改善箇所説明図

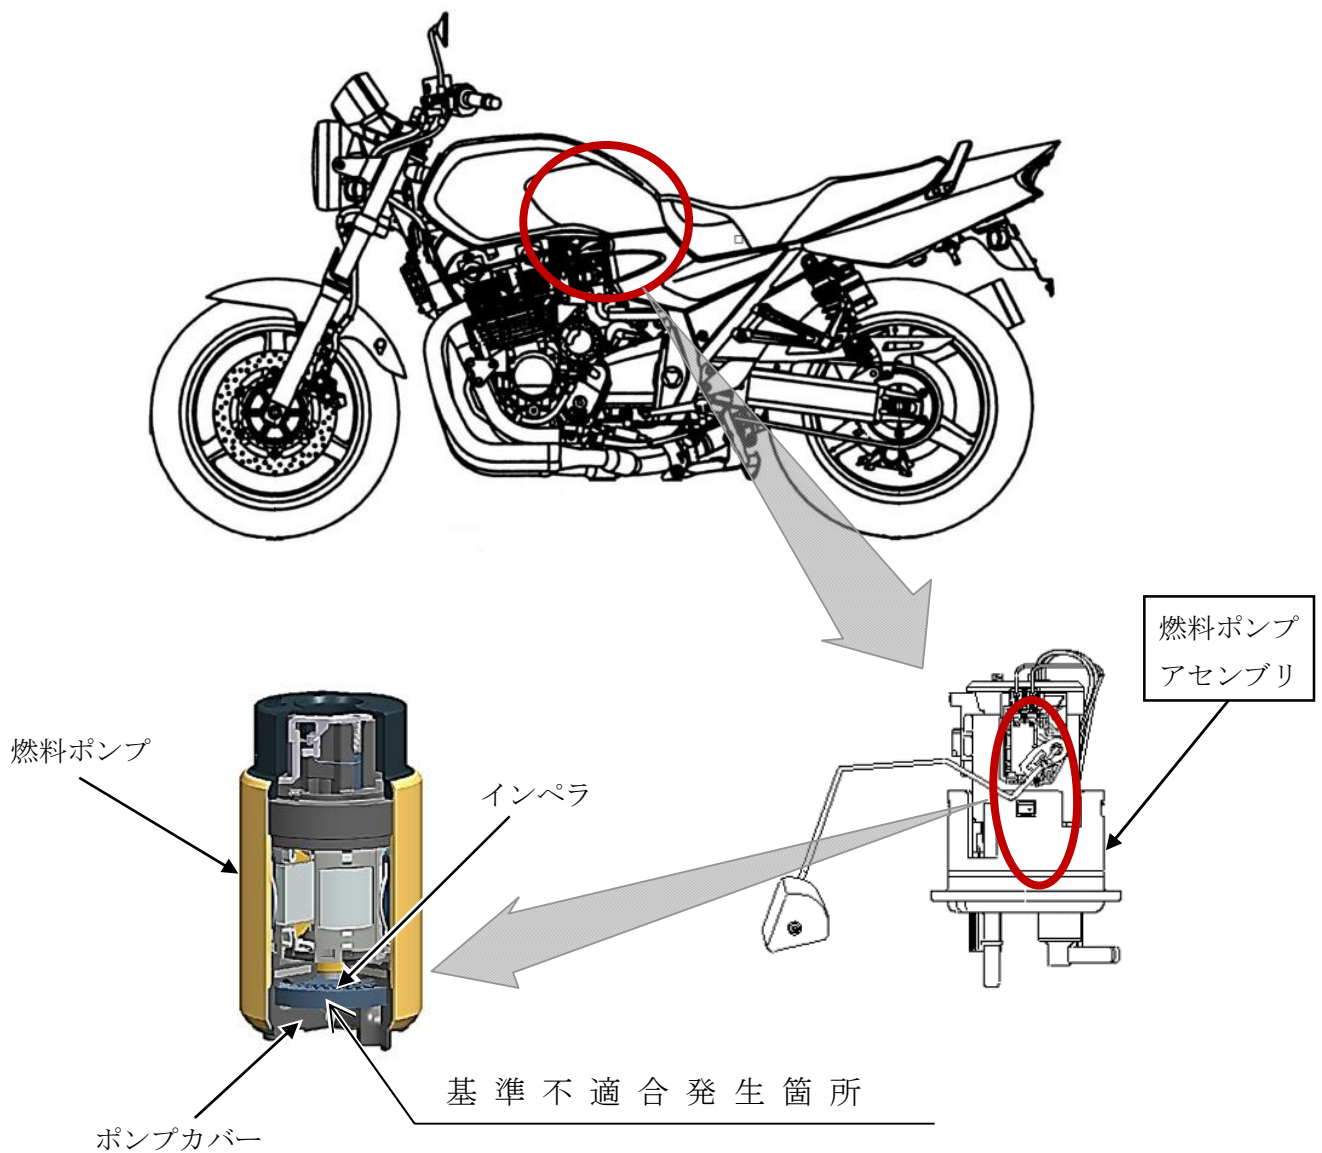
交換修理用部品の燃料ポンプのインペラ（樹脂製羽根車）において、成形条件が不適切なため、樹脂密度が低くなって、燃料により膨潤して変形することがある。そのため、インペラがポンプカバーと接触して燃料ポンプが作動不良となり、最悪の場合、走行中エンストに至るおそれがある。

改善の内容：全車両、燃料ポンプアセンブリを対策品と交換する。

識別：Y文字入りのステッカー（下地黒色）を車台番号打刻位置付近に貼付する。
